「ケブザラ皮下注 オートインジェクター」デザイン変更のご案内

2024年10月

さて、このたびヒト型抗ヒトIL-6受容体モノクローナル抗体「**ケブザラ®皮下注150mgオートインジェクター**」「**ケブザラ®皮下注200mgオートインジェクター**」〔一般名：サリルマブ（遺伝子組換え）〕の本体のデザインを下記のとおり変更いたしますので、謹んでご案内申し上げます。

オートインジェクター（代表例：200 mg オートインジェクター）

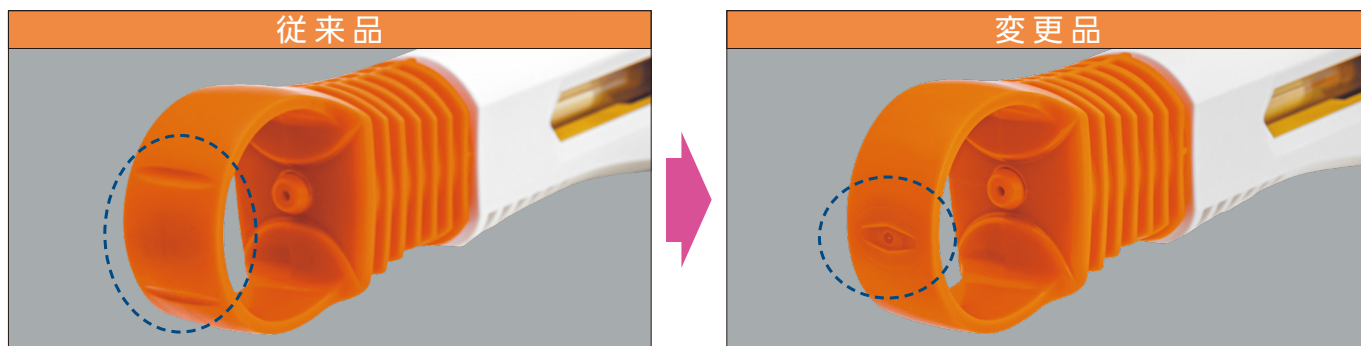
全 体

① オートインジェクター変更内容：キャップ（外側先端部）

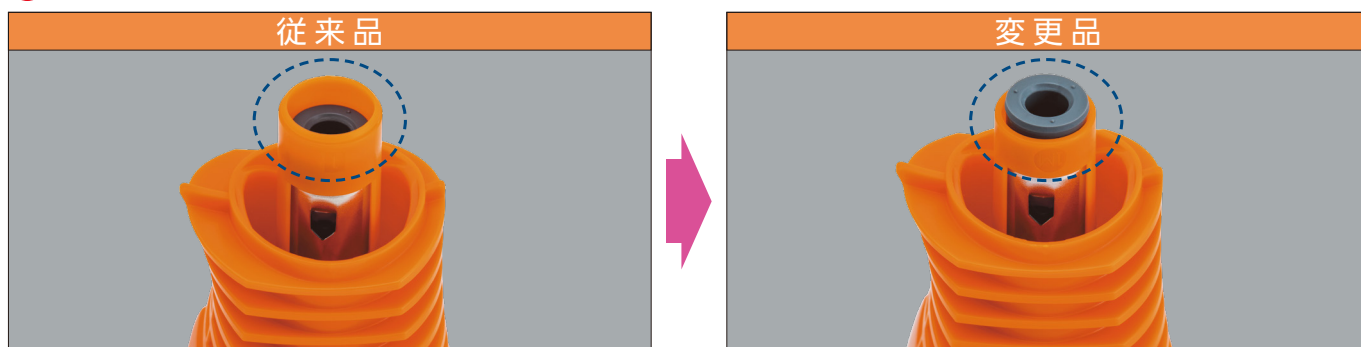
- 溝が2ヶ所 → 溝が1ヶ所

② オートインジェクター変更内容：キャップ（内側）

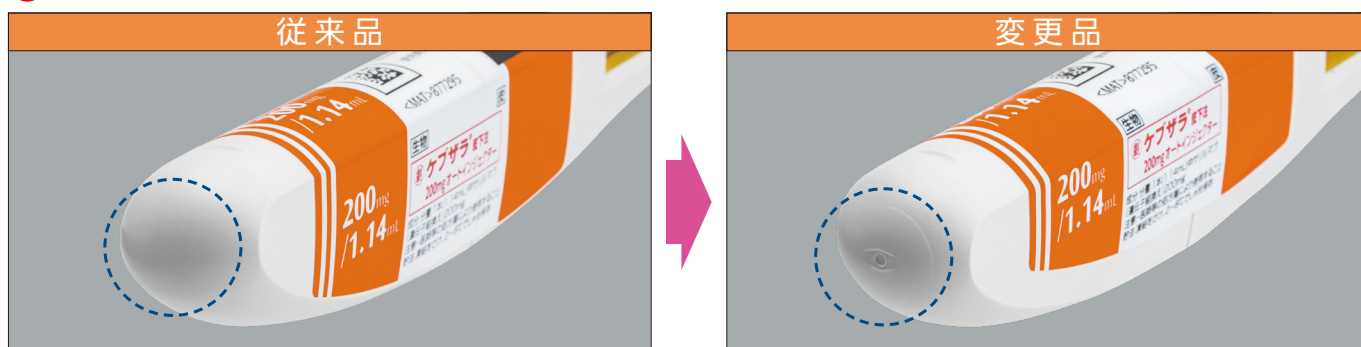
- キャップのゴムニードルシールドがローテーターの内側 → キャップのゴムニードルシールドがローテーターの外側
